MINISTERIO PARA LA TRANSICIÓN ECOLÓGICA Y EL RETO DEMOGRÁFICO

18089 *Resolución de 26 de octubre de 2022, de la Dirección General de Calidad y Evaluación Ambiental, por la que se formula declaración de impacto ambiental del proyecto «Planta fotovoltaica Carbo de 90 MWp y su infraestructura de evacuación, en Fuente Palmera, Guadalquivir y Almodóvar del Río (Córdoba)».*

Figura. Extensión del HIC 6310 en el ámbito de estudio definido por la REDIAM.

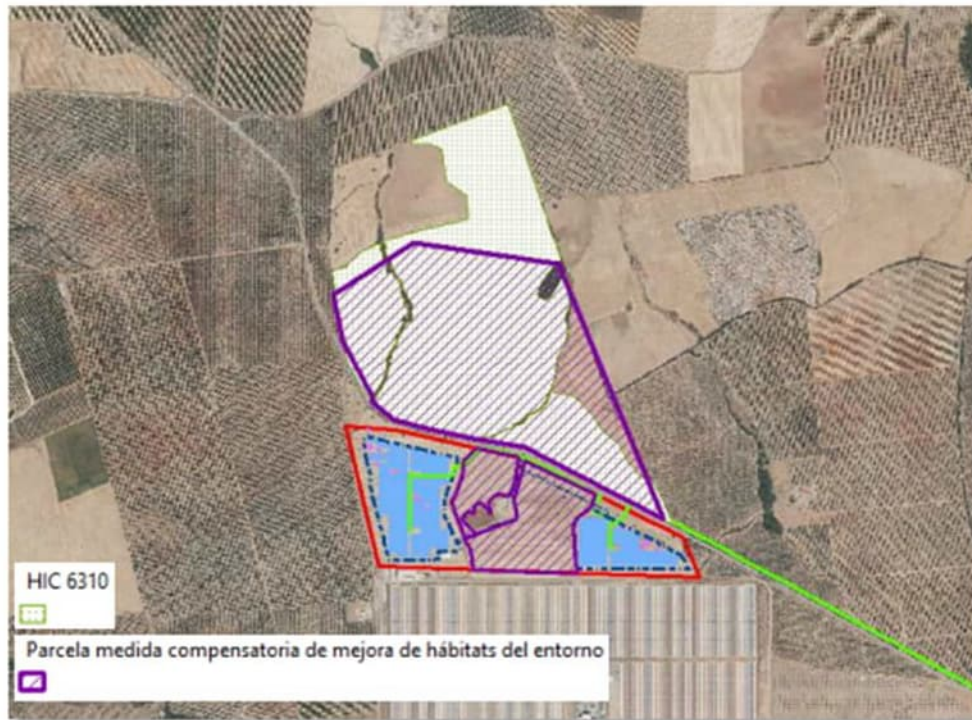
«Ecologistas en Acción» y la «Sociedad Cordobesa de Historia Natural» alegan respecto de este HIC, que el encinar de la zona del Duque (parcela 2) es una reliquia que no debe desaparecer, dado su valor histórico, cultural y medio ambiental. Consideran injustificable la pérdida de uno de los últimos encinares de la campiña, por lo que se oponen a la ubicación del proyecto en dicha zona.

Teniendo en cuenta las afecciones negativas sobre el hábitat 6310 «Dehesas perennifolias de *Quercus* spp.», el órgano ambiental solicita la modificación del proyecto y el promotor incorpora los siguientes cambios sobre el proyecto original:

a) Modificación de la superficie total de ocupación de la planta solar fotovoltaica, que pasa de 171 ha a 96,94 ha al descartar la ocupación con paneles fotovoltaicos de la parcela 2 en la zona denominada «El Duque» coincidente con el HIC 6310 «Dehesas perennifolias de *Quercus* spp.»

c) Actuaciones de mejora del HIC 6310 «Dehesas perennifolias de *Quercus* spp.», en la superficie de la parcela 2 en la que no se instalarán paneles.

Una vez establecida la nueva configuración de la planta en la parcela 2, según la cual se eliminan todas las instalaciones de la planta fotovoltaica que coinciden con la cartografía del hábitat 6310 «Dehesas perennifolias de *Quercus* spp.» al norte de la carretera A-445, se considera corregida la afección directa a dicho hábitat. Además, en la adenda, el promotor propone como medida compensatoria ejecutar en esa parcela una plantación de 500 encinas (*Quercus ilex*) de 15-30 cm de porte, que junto con la erradicación de la actividad agrícola intensiva contribuirá a la creación de un hábitat de pastizal con arboleda dispersa.
